# NYE RIKSHOSPITALET

## MEDVIRKNING FUNKSJONSPROSJEKT - MØTE 3

### Gruppe I Bildediagnostikk

Gruppe I - Bildediagnostikk, Gjennomlysning og ultralyd - Medvirkning F3 2023

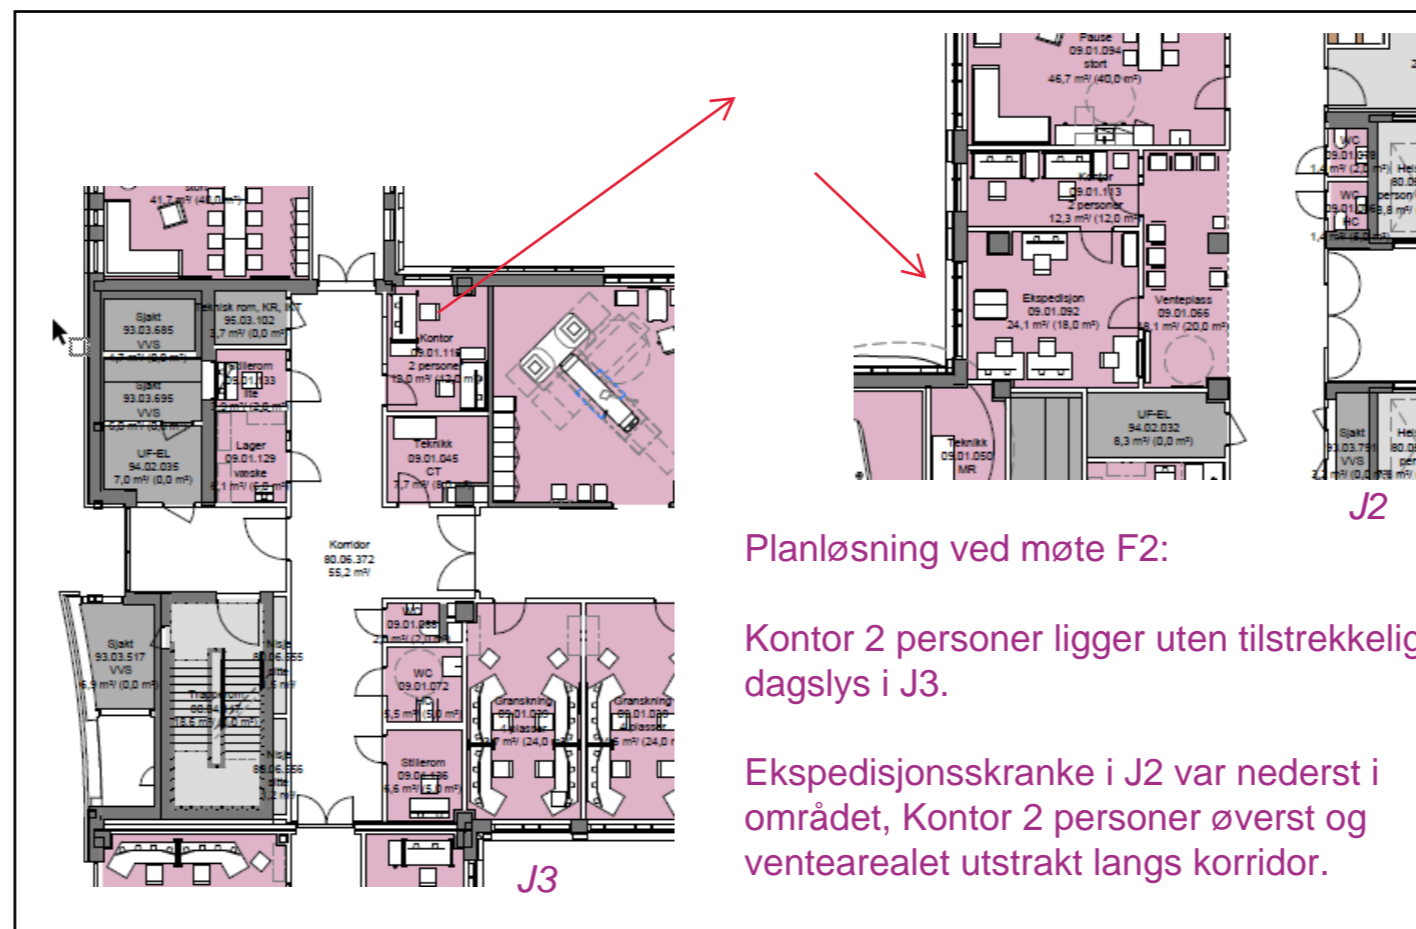
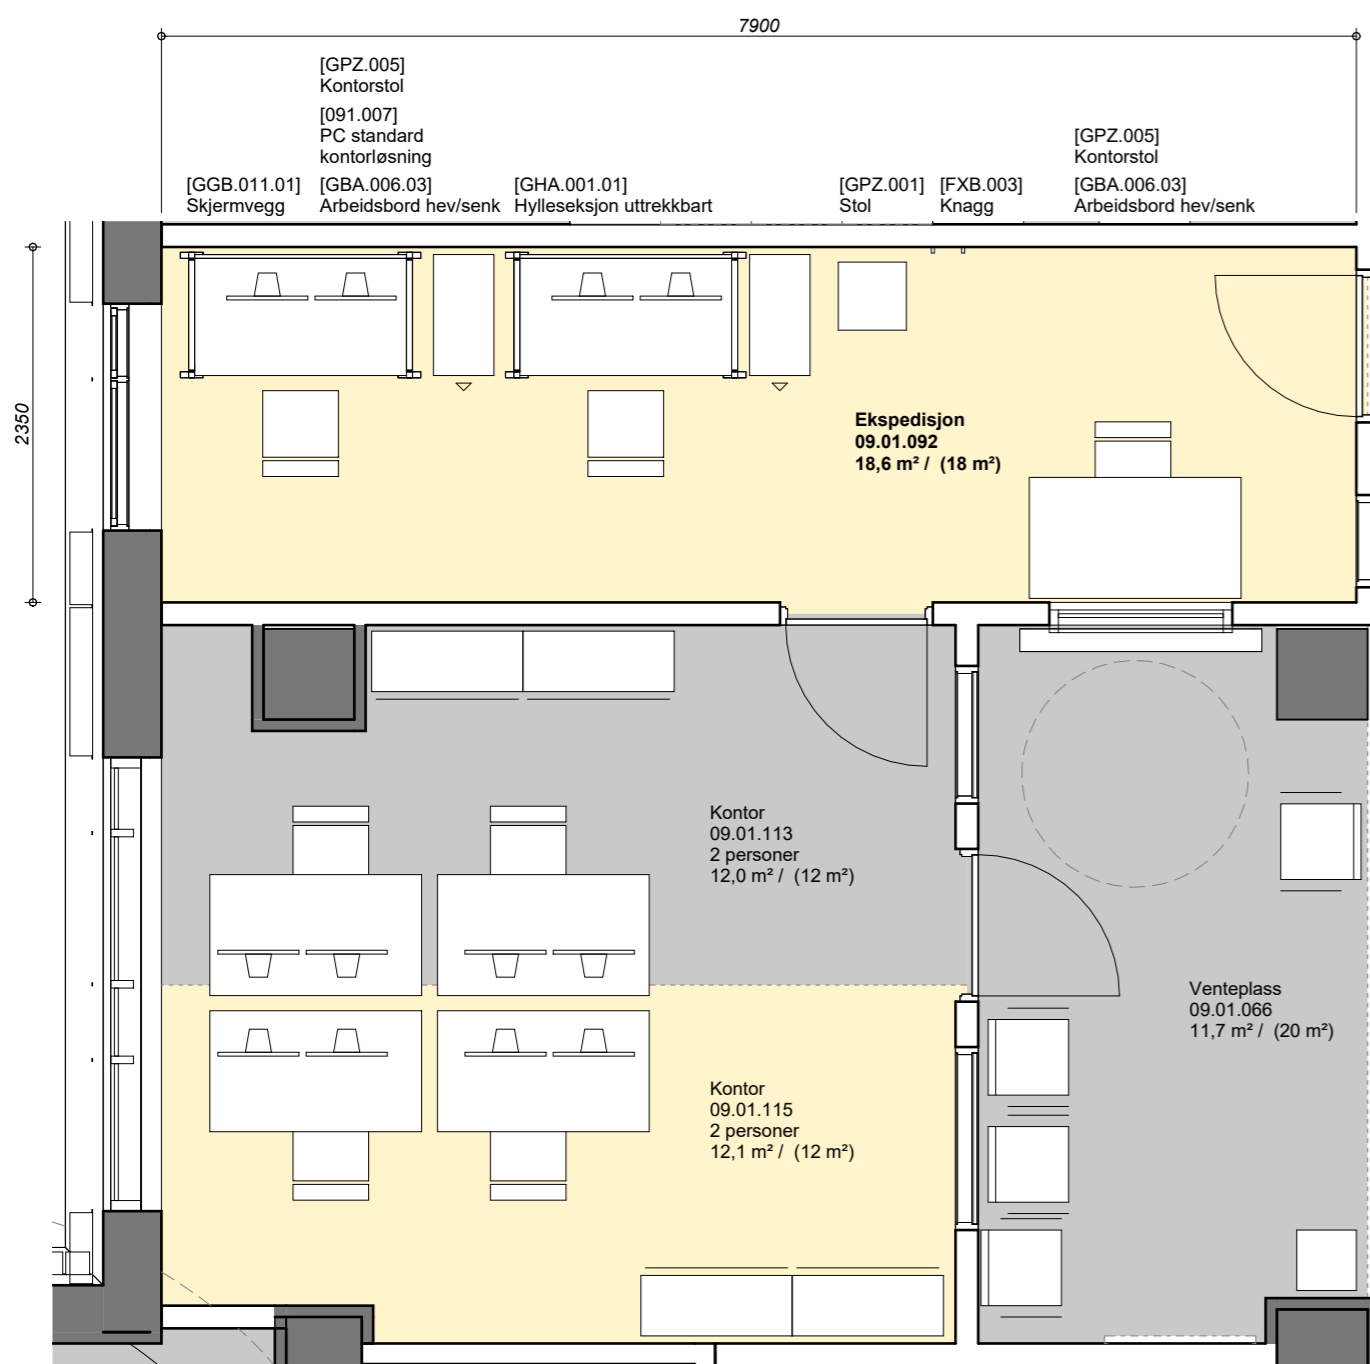
**Implementerte endringer** etter møte F2 og etterfølgende tilbakemeldinger fra Gruppe I:

- I møte F2 ble det formulert ønske om rokade av rom rundt ekspedisjonsskranke og venteareal - nå implementert.
- I tillegg er rom for Kontorarbeidsplass 2 personer, flyttet opp fra vestre side av CT-område i lamell J3, og inn ved siden av tidligere kontorarbeidsplass ved ekspedisjon. Her er tilstrekkelig dagslys for faste arbeidsplasser.

Planløsning ved møte F2:

Kontor 2 personer ligger uten tilstrekkelig dagslys i J3.

Ekspedisjonsskranke i J2 var nederst i området, Kontor 2 personer øverst og ventearealet utstrakt langs korridor.
